**Commission économique pour l'Europe**

**Forum mondial de l'harmonisation  
des Règlements concernant les véhicules****173<sup>e</sup> session**

**Accord de 1958 :****Examen de projets d'amendements****à des Règlements existants, soumis par le GRPE****Proposition de complément 5 à la série 06 d'amendements  
au Règlement n° 49 (Émissions des moteurs à allumage  
par compression et des moteurs à allumage commandé  
(GNC et GPL))****Communication du Groupe de travail de la pollution et de l'énergie\***

## **Proposition de complément 5 à la série 06 d'amendements au Règlement n° 49 (Émissions des moteurs à allumage par compression et des moteurs à allumage commandé (GNC et GPL))**

Figure 1

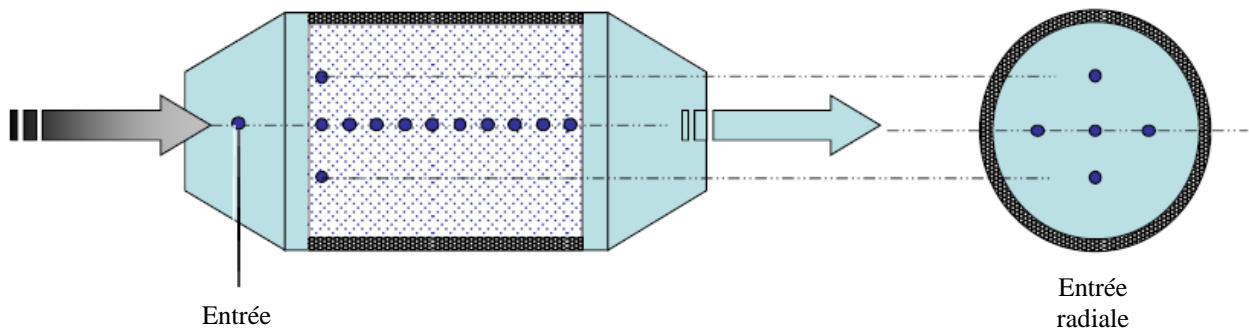
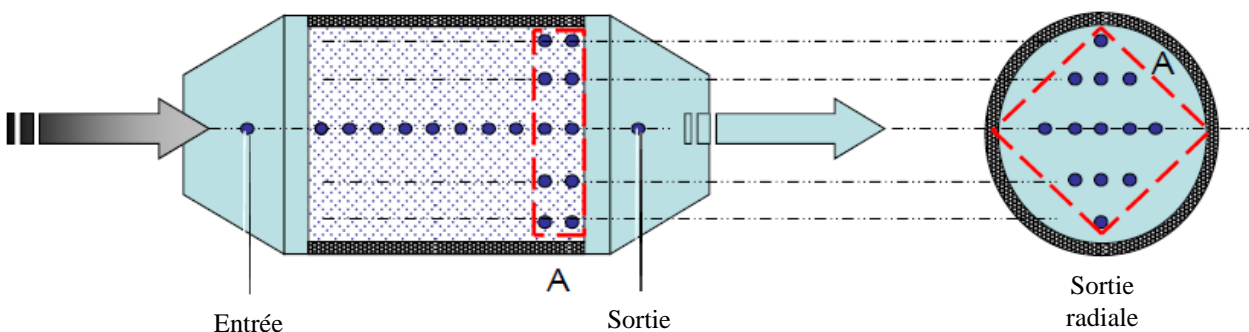
*Appendice 4*, modifier comme suit :

- 2.2.10 Les températures sont mesurées et enregistrées à une fréquence minimale d'une fois toutes les secondes (1 Hz) pendant la durée de la séquence d'essai.

- 2.2.11 Les températures mesurées doivent être consignées dans un histogramme comprenant des classes de températures dont la largeur ne dépasse pas 10 °C. Dans le cas mentionné au paragraphe 2.2.7, la température à enregistrer dans l'histogramme est la température la plus élevée pour chaque seconde. Chaque barre de l'histogramme représente la fréquence cumulée, en secondes, des températures mesurées relevant de la classe spécifique.
